Inventarisatie en effecten analyse bomen en bos

BEA Groen Corridor
Eindhoven

november 2021

Definitief 13 januari 2022

Afbeelding 18. Knelpunten locatie 1

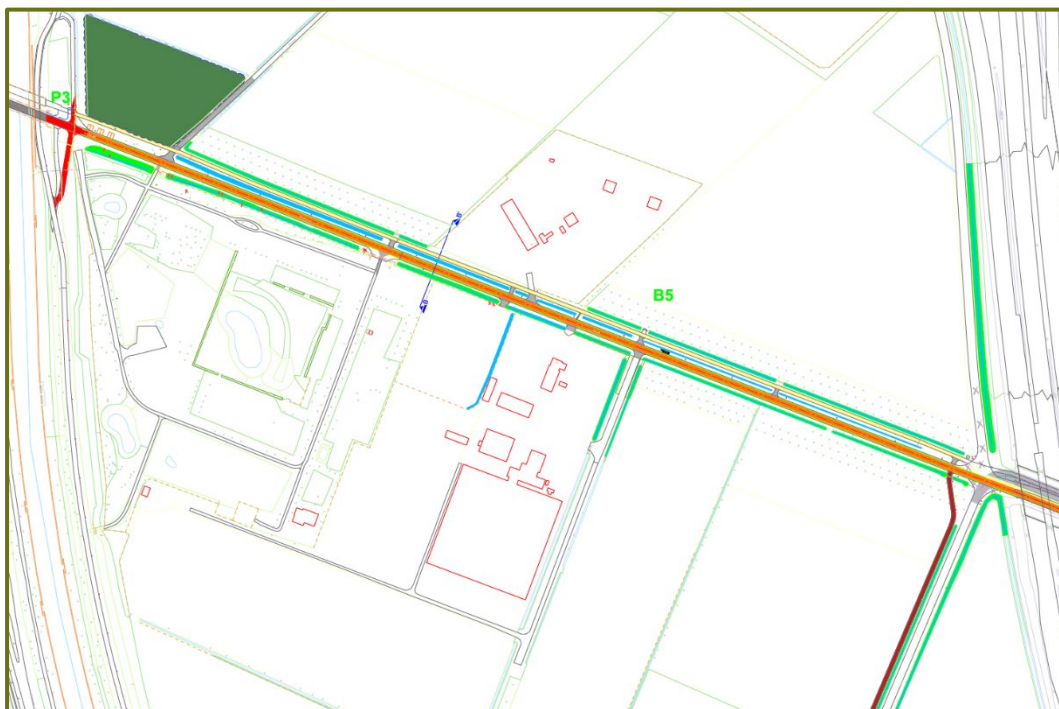
Op dit deel wordt de rijbaan versmald en omgevormd tot fietspad. Het huidige asfalt wordt verwijderd en de bermen worden per zijde circa 0,75 meter breder en omgevormd tot kruidenrijke berm. Hiervoor wordt 20 cm afgegraven. Het huidige fietspad wordt voetpad.

De kans op schade aan de naast gesitueerde bomen en onverharde groeiplaatsen is groot. Wanneer deze ruimte niet beschermd is, wordt deze ruimte vaak gebruikt voor transport, opslag e.d. De afgraving van 20 cm is beperkt om kruiden goed te laten groeien.

Geadviseerd wordt om voorafgaand aan de werkzaamheden de onverharde groeiplaatsen van alle bomen aan de zijde van de rijbaan af te zetten met oranje afzetgaas. In de onverharde groeiplaats mag geen transport of opslag van materieel of grond plaatsvinden.

Geadviseerd wordt het cunet bij de versmalling van de rijbaan tenminste 80 tot 100 cm diep te verwijderen. De huidige grens met behulp van een grondzuigwagen en het resterende cunet met een graafmachine. Op deze manier kunnen eventueel aanwezige wortels worden gespaard.

Aanvullen van deze ruimte met gecertificeerde bomengrond over de hele lengte van het tracé. Op deze manier genereer je circa 6-7 m3 extra groeiruumte per boom.

Afbeelding 19. Knelpunten locatie 2

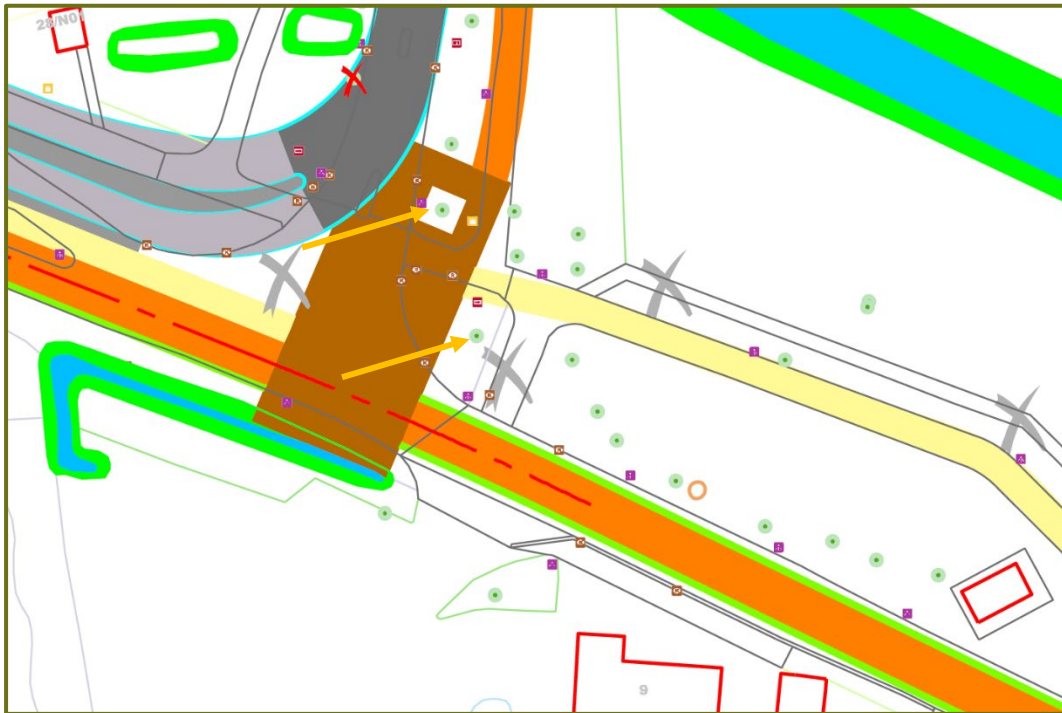
Het bruine vlak wordt een shared-space, greskeien in specie.

De rijbaan wordt versmald en omgevormd tot fietspad. Het huidige fietspad wordt voetpad. Het voetpad ligt vrijwel tegen boom 232.

De realisatie van de shared space heeft een negatief effect op het behoud van de bomen 461 en 452, zie pijlen. De conditie en kwaliteit van de boom 452 is echter wel sterk verminderd. Bij beide bomen wordt een te groot deel van de onverharde groeiplaats verhard, waarbij op korte afstand van deze bomen wordt gegraven.

Geadviseerd wordt de shared space niet uit te voeren en het ontwerp aan te passen. Dit betekent dat er geen verharding in de huidige onverharde groeiplaats mag komen. De huidige verharding mag wel worden aangepast, hetzij niet dieper wordt gegraven dan het huidige cunet, circa 40-50 cm.

Indien de shared space wel wenselijk of noodzakelijk is, dienen de bomen 452 en 461 gekapt te worden.

Geadviseerd wordt het nieuwe voetpad tenminste 1 meter verder van de wilg 232 af te situeren.

Afbeelding 28. Knelpunten locatie 3

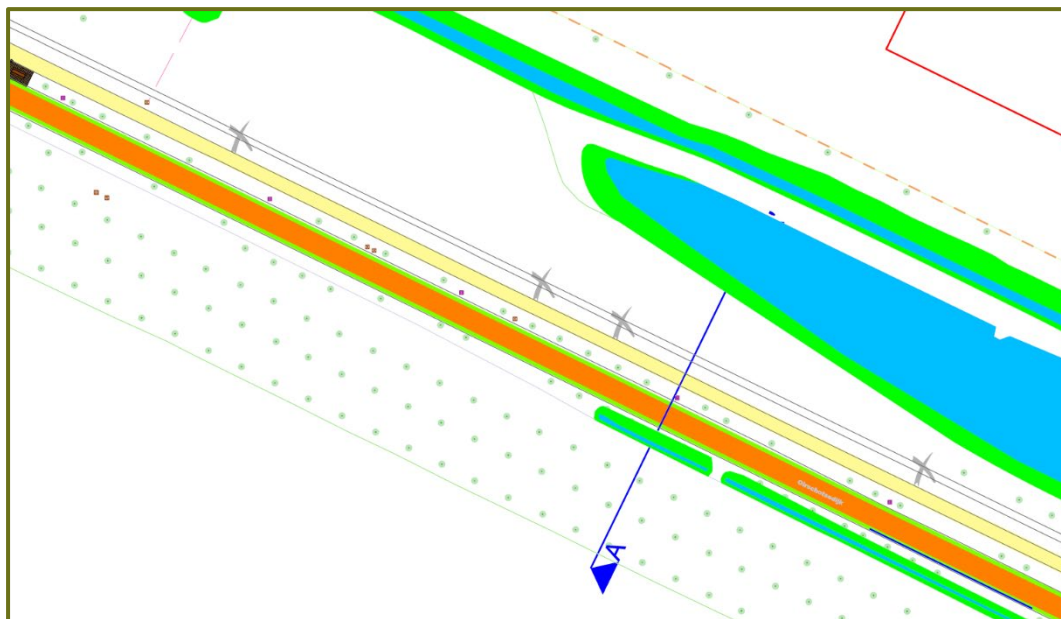
Op dit deel wordt de rijbaan versmald en omgevormd tot fietspad. Het huidige asphalt wordt verwijderd en de zijanten worden smaller en omgevormd tot kruidenrijke berm. Hiervoor wordt 20 cm afgegraven. Het huidige fietspad wordt voetpad en het huidige voetpad wordt opgeheven.

De kans op schade aan de naast gesitueerde bomen en onverharde groeiplaatsen is groot bij uitvoering van de werkzaamheden.

De afgraving van 20 cm is beperkt om kruiden goed te laten groeien.

De groeiplaatsen voor de bomen aan de noordzijde van dit tracé zijn beperkt door het fietspad.

Geadviseerd wordt het ontwerp aan te passen en het voetpad te behouden op de huidige locatie. Vervolgens wordt geadviseerd het huidige fietspad langs de bomen 235 t/m 296 te verwijderen inclusief cunet (circa 50-80 cm beneden maaiveld). Deze ruimte dient te worden aangevuld met gecertificeerde bomengrond.

Geadviseerd wordt de onverharde groeiplaats van alle bomen aan de zijde van de rijbaan af te zetten met oranje afzetgaas voorafgaand aan de werkzaamheden.

Afbeelding 38. Twee varianten, 1 (links) en 2 (rechts)

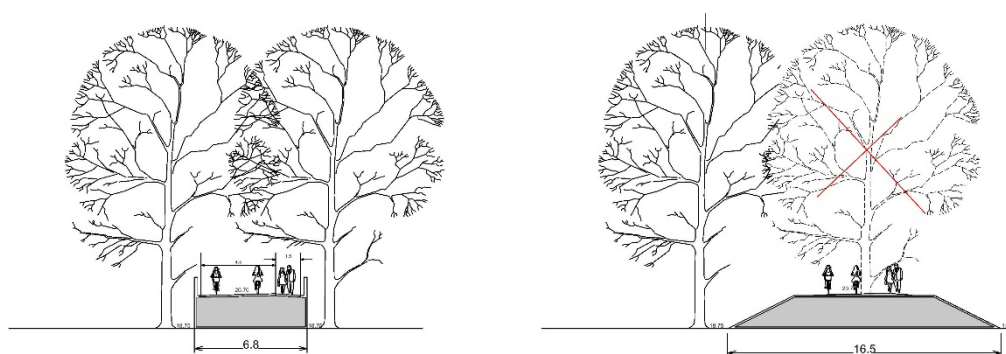
Op dit deel wordt de fietsbrug aangelegd, vanaf de blauwe lijnen, zie onderstaande afbeelding. Hiervoor zijn twee varianten. Bij de eerste variant worden damwanden gezet binnen het huidige rijbaanprofiel tot 80 cm diep.

Bij de tweede variant worden de zomereiken aan de noordzijde van de rijbaan gekapt en wordt het fietspad op een talud aangelegd.

Maar zelfs op 3,5 meter inclusief de benodigde hoogte voor een veegwagen of ambulance, zal op 6-7 meter in totaal, nog steeds zeer beperkt hinder worden ervaren door takken van de zomereiken.

Geadviseerd wordt variant 1 uit te voeren en/of verder uit te werken. Hierdoor blijft de waardevolle rij zomereiken intact en hoeven de eiken 274 t/m 296 niet gekapt te worden.

Afbeelding 43. Knelpunten locatie 6

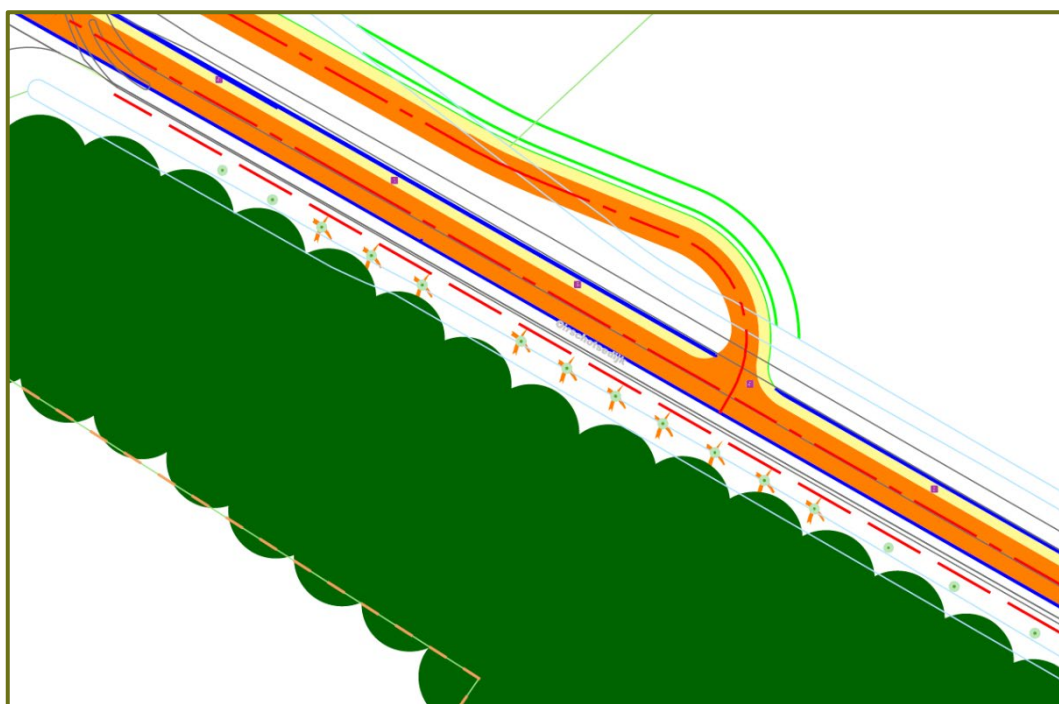
Op dit deel wordt het fietspad verlegd, circa 1,5 meter verder van de bomen 372 t/m 393 af. Waarom er kruizen op de bomen staan in het ontwerp is onduidelijk.

De realisatie van het nieuwe fietspad heeft geen of nauwelijks gevolgen voor de bomen 372 t/m 393.

De kans op schade aan de bomen en onverharde groeiplaatsen is groot bij uitvoering van de werkzaamheden.

Alleen de top laag van een rijweg of fietspad verwijderen is niet direct gunstig voor de bomen. Daaronder zit alleen humusarm en verdicht cunetzand en puin. Geadviseerd wordt om de groeiplaatsen van deze rij bomen te verbeteren. Hiervoor dient het oude cunet volledig te worden verwijderd tenminste 80 cm beneden maaiveld. Vlak langs de bomen verwijderen met de grondzuigwagen. Indien geen wortels meer aanwezig zijn, kan de rest worden ontgraven met een graafmachine. Aanvullen met gecertificeerde bomengrond.

Om deze manier krijgen deze bomen circa 20-25 m³ geschikte groeiruimte extra, waardoor deze duurzamer behouden kunnen blijven en de levensduur met 40-50 jaar wordt verlengd.
